## **„Rekonstrukce výpravní budovy v žst. Teplice v Čechách“**

### **Vysvětlení zadávací dokumentace - Dodatek č. 7**

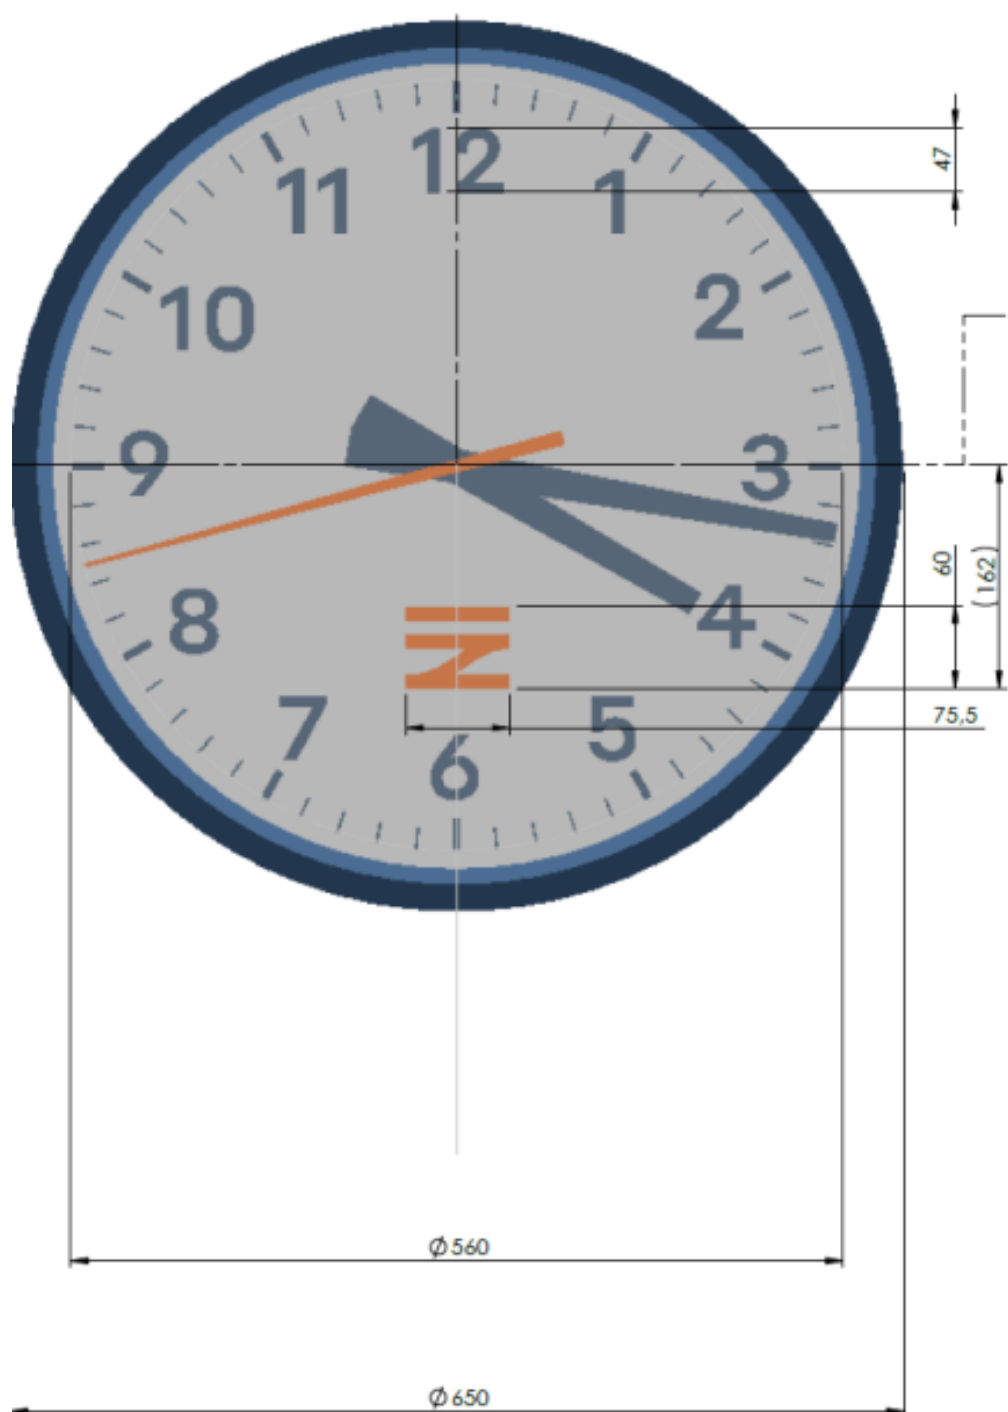
XLS\_Rekonstrukce\_VB\_v\_žst\_Teplice\_v\_Čechách\_zm01\_210809\_ Architektonicko-stavební řešení – návrh – Hodiny na fasádě

Z předané zadávací projektové dokumentace nelze určit jaký typ hodin má být v soupise prací oceněn.

**Žádáme zadavatel o stanovení referenčního typu jednotlivých hodin pro možnost ocenění**

*Doplňující informace k hodinám:*

*Napájení minutového impulsu 24V z řídících hodin.*

*Rám, hodinové a minutové ručky a čísla, čárky na ciferníku jsou modré RAL 5003.*

*Vteřinová ručka, je hladká a u kořene má minimálně 9mm a svažuje se na 6mm. Barva vteřinové ručky je oranžová RAL 2009.*

*V případě, že hodiny budou větší a tudíž budou větší i ručky, pak se vteřinová ručka poměrově zvětšuje.*

*Na hodinách se zobrazuje symbol loga (tzn. bez textu Správa železnic) v oranžové barvě odstín RAL 2009.*

*Jedná se o zobrazení referenčního typu obou druhů hodin – návrh typu bude Zhotovitel konzultovat s NPU a AD.*

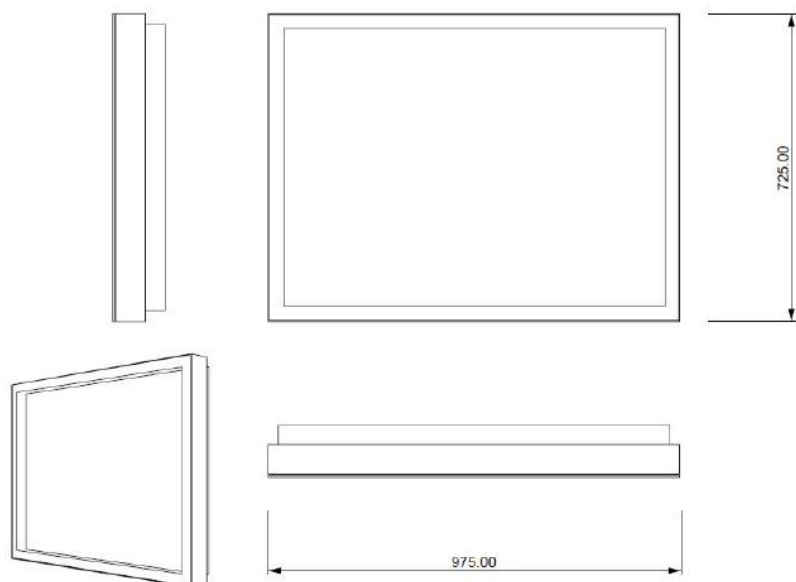
V předané projektové dokumentaci „E.2.1\_SO-01 21 01\_Oprava-fasády“ není prvek S15 uveden.

**Žádáme zadavatele o doplnění výkresové dokumentace pro možnost ocenění prvku S15 -Ocelová informační skříňka prosklená uzavíratelná.**

Prvek S15 je v této dokumentaci uveden ve výpisu ostatních prvků pod číslem S15. Jedná se o typové uzavíratelné skříňky, jako náhrady za stávající zrušené a rozpadlé dřevěné skříňky.

Příklad typové skříňky:

Velikost efektivní zobrazovací plochy: A1 (841 x 594 mm)

E.2.1\_SO-01 21 01\_Oprava-fasády / SO\_012101 E.2.1.2.02 Navrhovaný stav

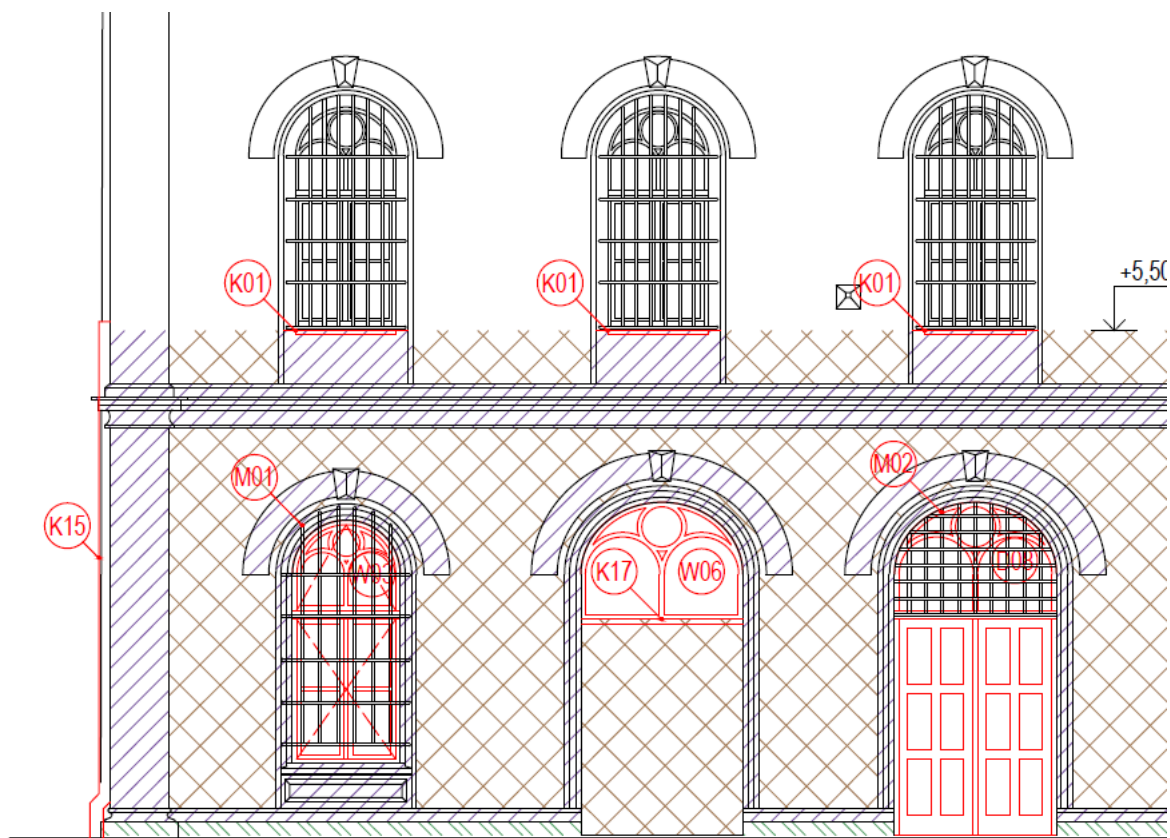
Při kontrole projektových dokumentací „D.2.2.1-28-71-28.01\_ASR“ a „E.2.1\_SO-01 21 01\_Oprava-fasády“ a soupisů prací jsme dospěli k závěru, že některé oddíly v soupisech prací jsou duplicitní.

V rámci projektu 01\_PD\_VB s názvem "Rekonstrukce výpravní budovy v žst. Teplice v Čechách" jsou řešeny všechny prvky, které se týkají fasády (tzn. oprava fasády, barevnost fasády, okna, dveře apod.). V projektu „02\_PD\_1\_nastupiste“ byly výše uvedené součásti odstraněny z položkového soupisu prací, aby nebyly duplicitní. Z projektu „02\_PD\_1\_nastupiste“ nebyla převzata barevnost fasády. Barevnost fasády je řešena restaurátorským průzkumem a záměrem v rámci 01\_PD\_VB s názvem "Rekonstrukce výpravní budovy v žst. Teplice v Čechách".

V soupise prací v části SO 01-21-01 byly provedeny tyto úpravy:

Z oddílu klempířské konstrukce byly odstraněny položky č. 62 až 68 z důvodu duplicity s položkami oddílu klempířské konstrukce v části soupisu SO 28-71-28.02. Předchozí úprava ovlivnila položku č. 69, kde bylo změněno (sníženo) množství přesouvaných hmot.

Z oddílu zámečnické konstrukce byly odstraněny položky č. 73 až 88 z důvodu duplicity s položkami v části soupisu SO 28-71-28.02. Předchozí úprava ovlivnila položku č. 91, kde bylo změněno (sníženo) množství přesouvaných hmot. Zároveň úprava ovlivnila položky č. 109 a 110, kde bylo změněno (sníženo) množství přesouvané suti. V návaznosti na změnu přesunu suti bylo sníženo množství pol. č. 12 v části SO 90-90.

D.2.2.1-28-71-28.01\_ASR221 / 223\_Pohled\_S\_cast\_C\_navrh

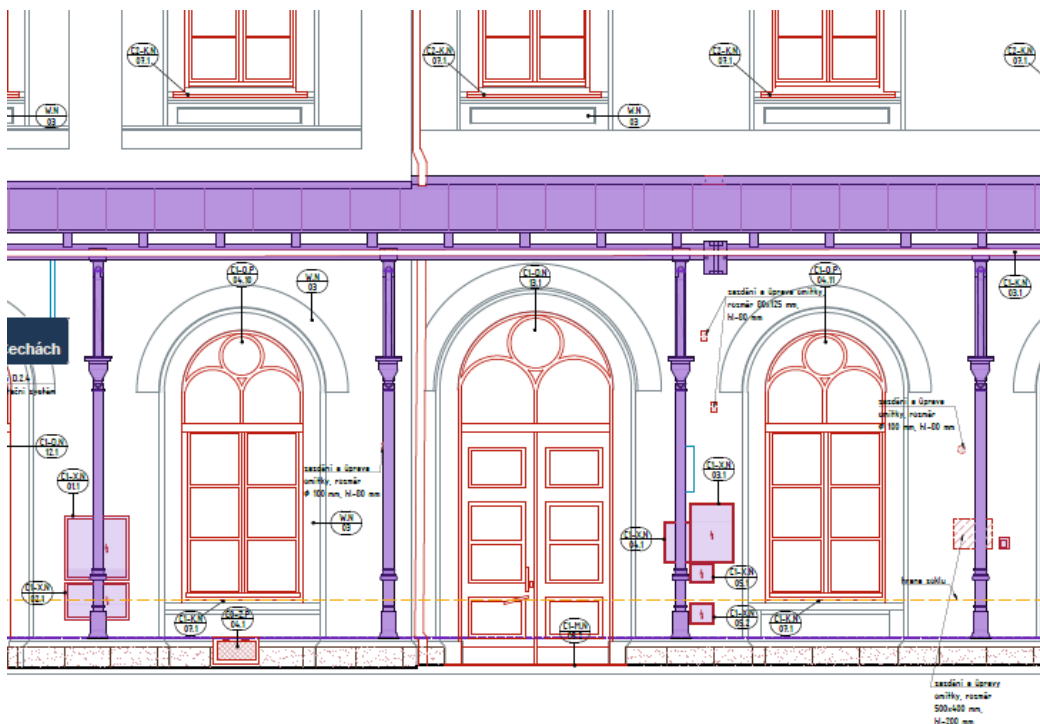
Jedná se o položky týkající se: klempířských prvků – oplechování parapetů, mříží, revizních dvířek, odstranění jednotlivých prvků.

V soupisu prací: SO 01-21-01 Oprava fasády jsou prvky s označení S..

83	562457R9	S02 Dvoukřídlé revizní dvířka KS SILNO zapuštěné ve stěně, 800/800mm - pozink, vrchní barevný nátěr	KUS	1,000
		S02 Dvoukřídlé revizní dvířka KS SILNO zapuštěné ve stěně, 800/800mm - pozink, vrchní barevný nátěr

V soupise prací v části SO 01-21-01 byly provedeny tyto úpravy:

Z oddílu zámečnické konstrukce byly odstraněny položky č. 73 až 88 z důvodu duplicity s položkami v části soupisu SO 28-71-28.02. Předchozí úprava ovlivnila položku č. 91, kde bylo změněno (sníženo) množství přesouvaných hmot. Zároveň úprava ovlivnila položky č. 109 a 110, kde bylo změněno (sníženo) množství přesouvané suti. V návaznosti na změnu přesunu suti bylo sníženo množství pol. č. 12 v části SO 90-90. Mříže a revizní dvířka jsou součástí zámečnických konstrukcí.

Výkres - 01\_PD\_VB\D\_Dokumentace\D.2.2\_Poz\_Stav\_Obj\D.2.2.1-28-71-28.01\_ASR / 223\_Pohled\_S\_cast\_C\_navrh

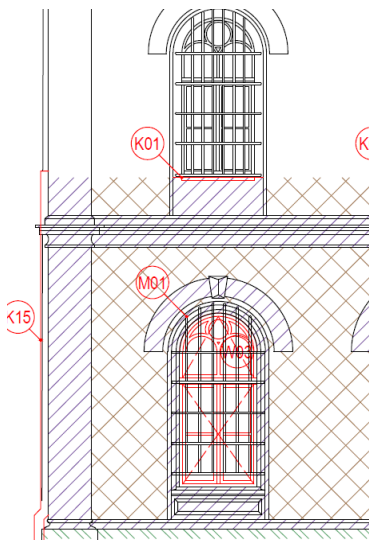
V soupisu prací SO 28-71-28.02 Architektonicko-stavební řešení – návrh je prvek v položce:

333	R_C1-X.N-01	Ocelová revizní dvířka; novotvar; rozměry 825x835 mm	KUS	1,000
-----	-------------	--	-----	-------

Výkres - 01\_PD\_VB\D\_Dokumentace\D.2.2\_Poz\_Stav\_Obj\D.2.2.1-28-71-28.01\_ASR

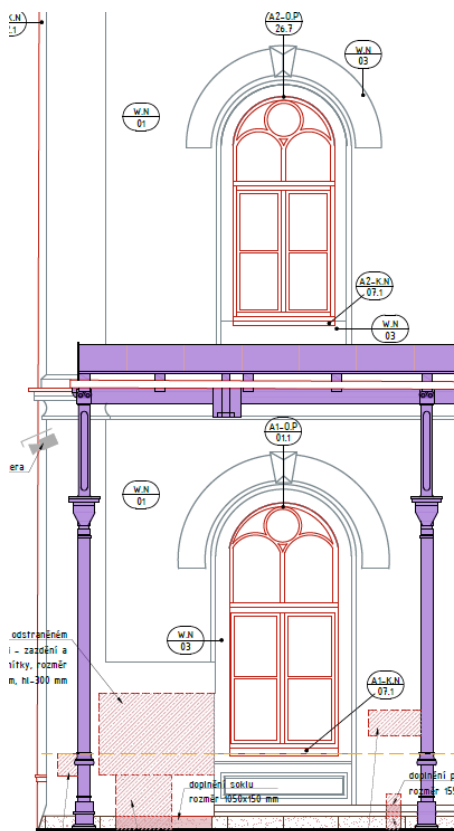
na výkresu je ve stejném místě uveden prvek A2-K.N 07.1

Prvek A2-K.N 07.1 je vykázán v dokumentaci 404\_Kniha\_klemp\_prvku.

Kontrolou dokumentace bylo zjištěno, že tabulky „404\_Kniha\_klemp\_prvku“, jednotlivé označení prvků nesouhlasí s označením prvků v soupise prací „SO 28-71-28.02 Architektonicko-stavební řešení – návrh“.

Prvek A2-K.N 07.1 je zřejmě vykázán v položce 105 a uveden jako: **0.144-K.N-07**

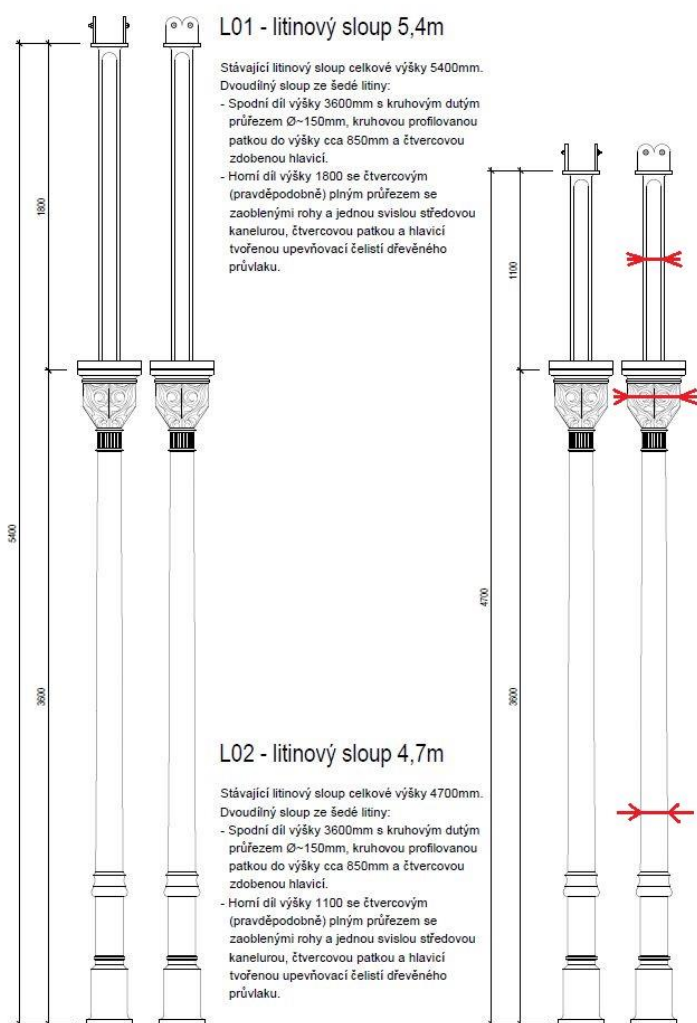
Jádrové vrty – prosím o upřesnění, do jakého materiálu vrty budou, v jaké výšce, přibližně kolik vrtů bude, horizontálně, vertikálně.

## L01 - litinový sloup 5,4m

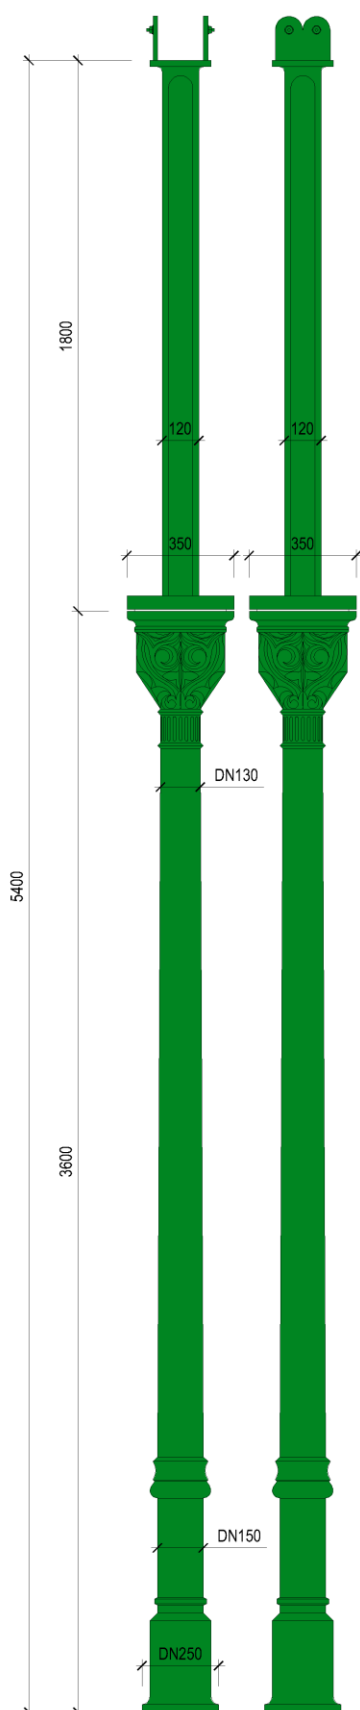
Litinové sloupy na nástupišti – prosíme o upřesnění rozměrů - vnější průměr válcové plochy sloupu, délka hrany zdobené hlavice a délka hrany kratšího sloupu. Případně jestli nemáte podrobnější výkres, kde by bylo více rozměrů (přesnější rozměry jsou potřeba pro určení spotřeby materiálu a následnou cenu).

Vkládáme schema zaměření sloupů. Při oceňování je nutné počítat s 20% rezervou. Zaměření bylo provedeno pro účely dokumentace provedení stavby, ne dílenské dokumentace. Bez rozebrání nelze ověřit vnitřní rozměry sloupu.
